### **CENTRE DE TRI DE COLLECTE SELECTIVE DU SYCTOM DANS LA ZAC CLICHY-BATIGNOLLES**

**ENQUÊTE PUBLIQUE PORTANT SUR LA DEMANDE D'AUTORISATION  
D'EXPLOITER D'UNE INSTALLATION CLASSEE POUR LA  
PROTECTION DE L'ENVIRONNEMENT**

### **RAPPORT D'ENQUÊTE**

Dossier N° E16000011/75

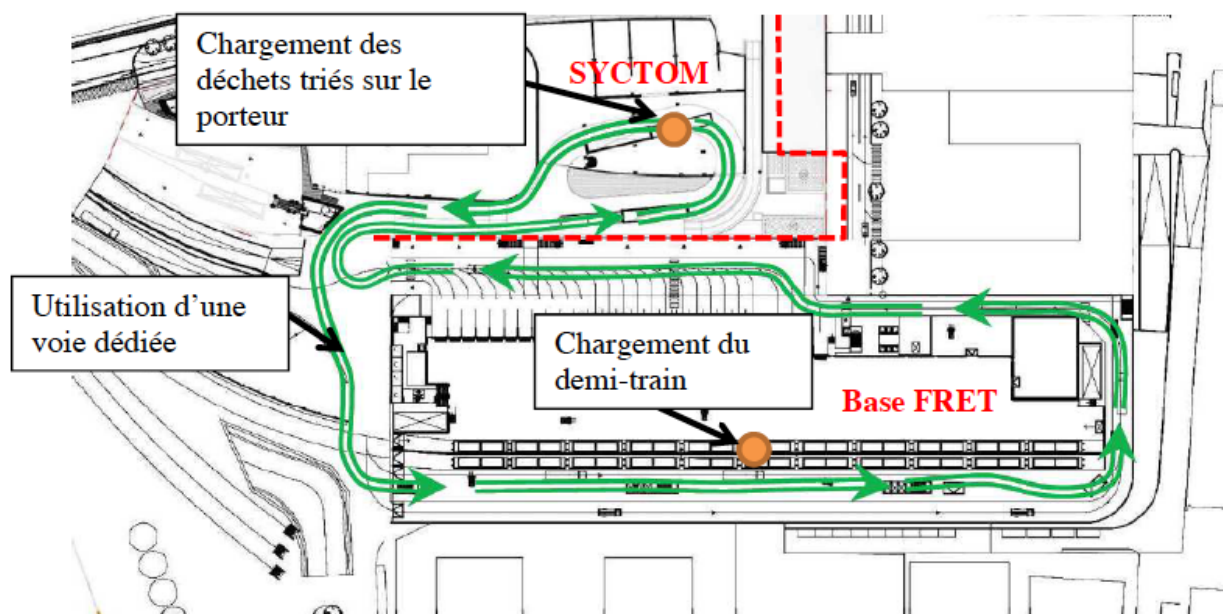
1. Le rôle et le fonctionnement des voies ferrées de fret n'est pas clair: quel est leur rôle? (obs. 1, M Piciotto, registre de la mairie du 17<sup>e</sup> et obs. 2 M Caracotta, registre de Clichy). Pouvez-vous présenter les flux liés à cette activité entre le centre de tri et la base fret ?

### **Réponse du pétitionnaire :**

*Comme indiqué dans l'étude d'impact du centre de tri de déchets, l'expédition des déchets type Journaux, Revues, Magazines (JRM) se fera par train à raison d'un demi-train par semaine (7 wagons, soit 350 tonnes) soit 13 200 tonnes. A termes, à ces déchets de type JRM, viendront également s'ajouter les déchets fibreux. La part de déchets triés expédiés par fret ferroviaire sera donc supérieure à 45%.*

Les flux de circulation entre le centre de tri et la base fret sont représentés sur le plan suivant.

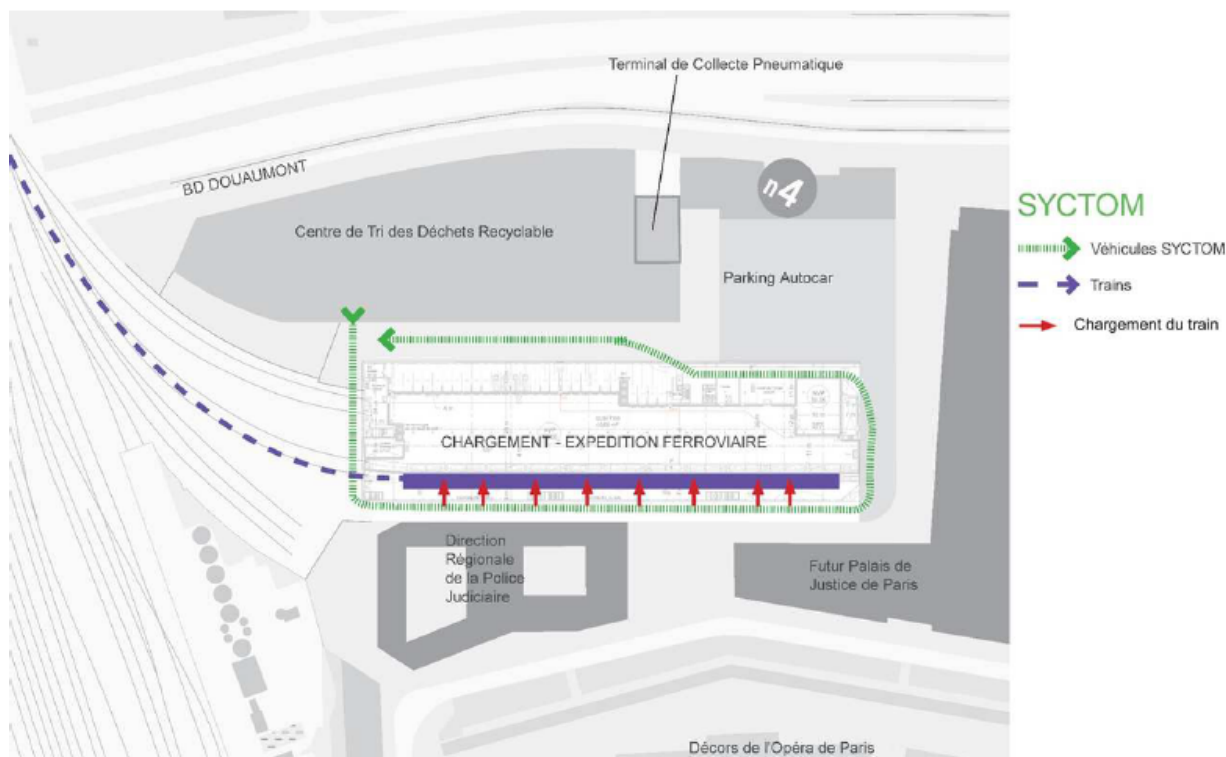
2. Cette base fret n'est pas exclusivement réservée à l'activité du futur centre de tri. Pouvez-vous préciser les volumes traités et les circuits empruntés par les camions et les trains et leur impact au niveau de l'accès au niveau du Bd de Douaumont ?

Comme indiqué dans la réponse à la question 1, à terme la quantité de déchets triés expédiée par voies ferrées sera supérieure à 45%, soit environ 20 000 tonnes par an.

Les flux de circulation entre le centre de tri et la base fret et les arrivées de train sont représentés sur la figure ci-dessous. Le chargement des trains par porteur n'utilisant que des voies internes, il n'impactera pas le trafic au niveau du boulevard de Douaumont.

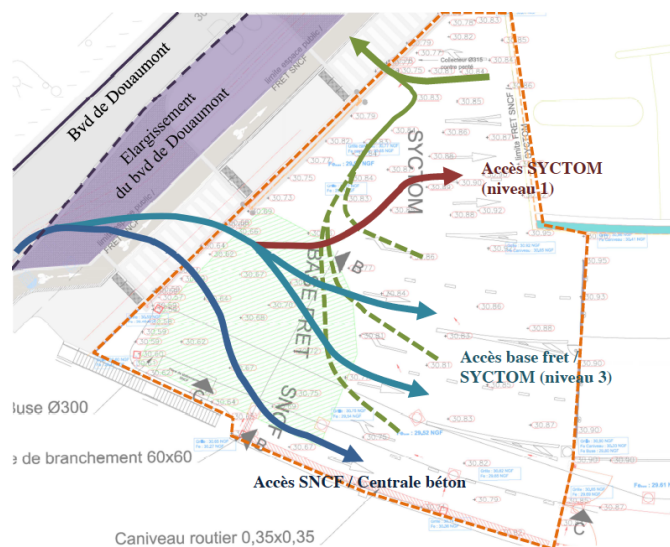
- La centrale à béton empruntera également l'accès commun depuis le boulevard du Douaumont. Pouvez-vous préciser l'aménagement envisagé afin d'organiser les différents flux sans pénaliser la circulation sur le boulevard ?

*La placette créée à l'entrée de la zone sur le boulevard de Douaumont sera l'unique accès au centre de tri, et à la centrale à béton. Les accès à la base fret se feront pour les véhicules utilitaires depuis cette placette et pour les véhicules légers depuis un second passage sous porche, situé plus à l'est sur le bd de Douaumont. L'accès à la zone située au sud sera quant lui condamné pour sécuriser les accès à la DRPJ.*

*Cette placette permettra de séparer les différents flux et de rendre la circulation la plus fluide possible.*

Le schéma suivant illustre la répartition des flux au niveau de la placette.

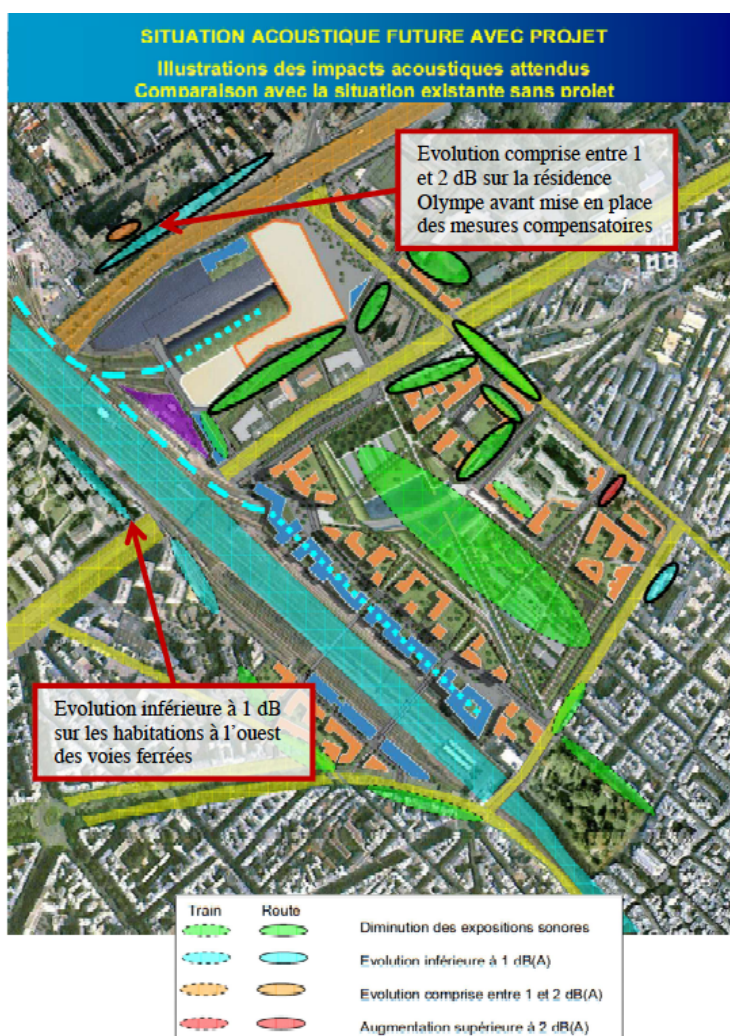
1. Quel est l'impact sonore du centre de tri pour les immeubles situés à l'Ouest du faisceau ferré ?
2. Pourquoi le dossier d'étude d'impact omet-il l'existence des voies ferrées comme source de bruit ? A la fois ayant un impact sur le centre de tri, mais également sur les immeubles situés à l'Ouest du faisceau ferré Saint-Lazare.

*Afin de préciser le contexte du projet de création du centre de tri et ses impacts sur l'environnement sonore, un historique des études menées dans le cadre de la création de la ZAC est rappelé ci-après.*

*La figure suivante, issue de l'étude d'impact de la ZAC de mars 2011, présente l'ensemble des impacts sonores dus à la réflexion des bruits générés par le trafic routier et ferroviaire sur les équipements de la ZAC (Centre de tri, base fret, DRPJ, FPJP...). Cette figure illustre notamment les impacts sur les habitations situées à l'ouest des voies ferrées et sur la résidence Olympe avant mise en place des mesures compensatoires détaillées dans l'étude d'impact du centre de tri.*

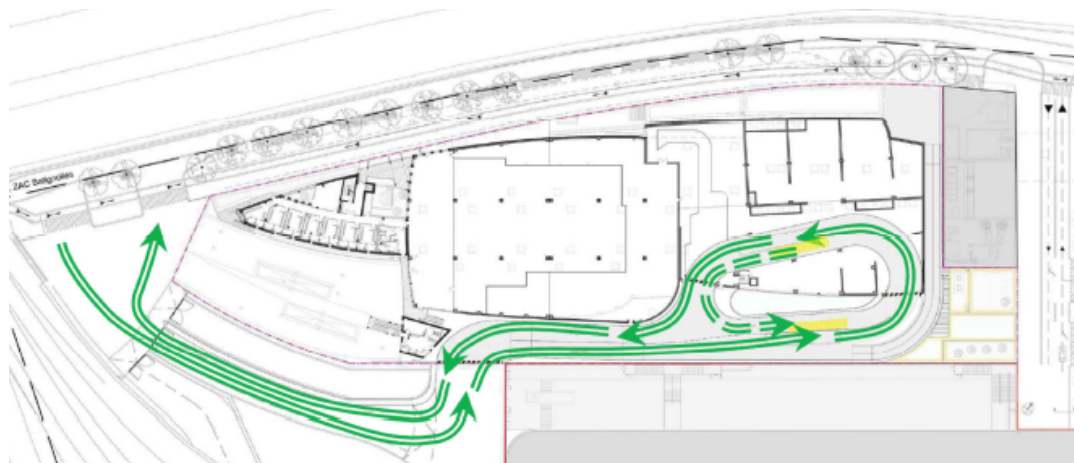
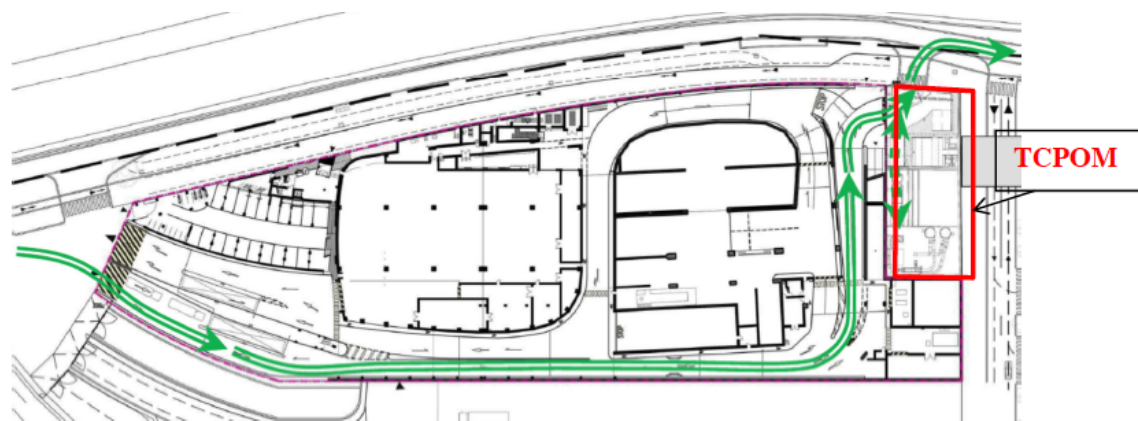
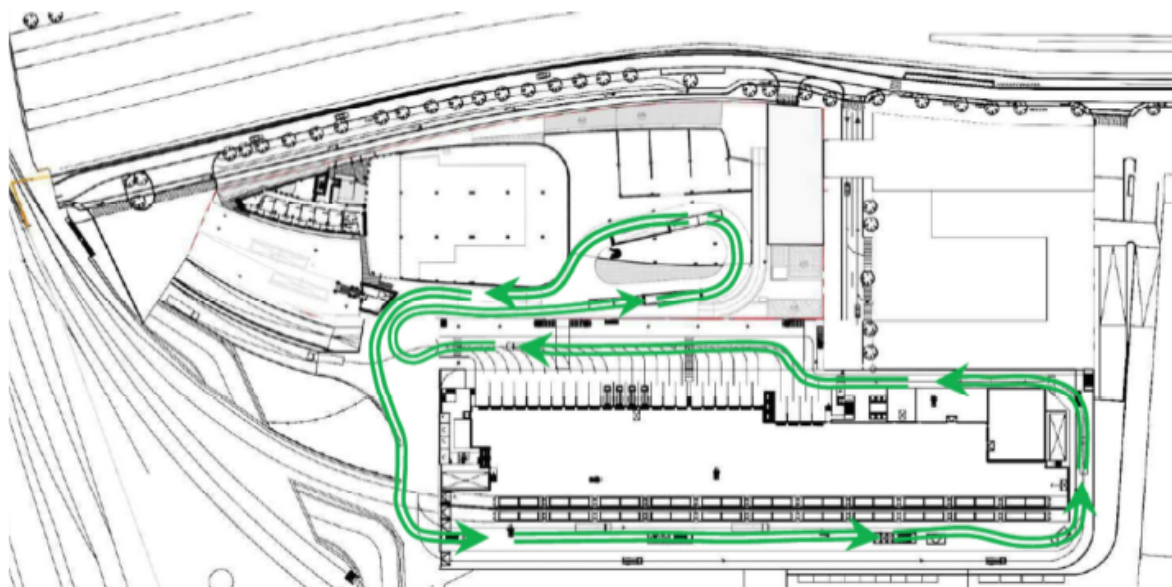
1. Pouvez-vous présenter les différents flux à l'intérieur de la parcelle ?
2. Quelles liaisons physiques et fonctionnelles sont prévues entre le centre de tri et le Terminal de Collecte Pneumatique d'Ordures Ménagères qui va le juxter ? Pouvez-vous présenter ce projet et l'organisation prévue pour le traitement de ces déchets ?

- *Apport de déchets par les camions de collecte*
- *Chargement et expédition des déchets par les porteurs*
- *Evacuation des bennes TCPOM*
- *Liaison Centre de tri – Base fret pour le chargement des trains*

*Chacun de ces flux est représenté sur les schémas suivants :*

*Apport de déchets par les camions de collecte*

*Chargement et expédition des déchets par les porteurs*

*Evacuation des bennes TCPOM*
